Motioner antagna första gången 2012.

MOTION OM RUFFMÅTT

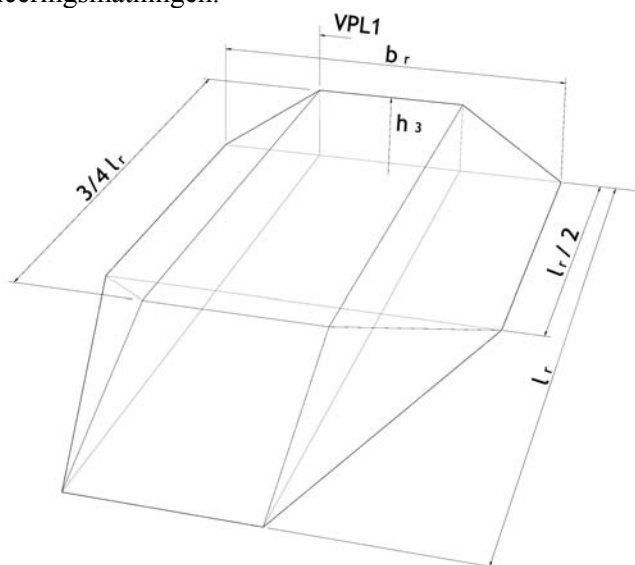
KN har under de senaste 25 åren använt tolkningar för att mäta den bebodiga volymen under däck för att ge större möjlighet att skapa annat utseende av ruffen än det gängse, något som har använts vid flera konstruktioner. Dessa har efter hand förfinas till nedanstående regelförslag. Det är dock ofta i praktiken omöjligt att mäta på plats utan ska redovisas på separat ritning av konstruktören. Där ska de skärningspunkter som är kritiska anges. Vid inmätning ska dessa skärningspunkter kontrolleras av mätmannen.

1.4.1

Ingen del av däckets eller ruffsargen får finnas innanför planen som sammanbinder öppningen i däckets (föreskrivna av l_r och b_r) med den yta inom vilken h_3 finns.

Om fribordshöjden F_m är större än F_x föreskrivna minimimåttet, är det tillåtet att mäta däcköppningen i ett plan beläget $F_x - h_0 + b_0 / 25$ över horisontalplan 1.
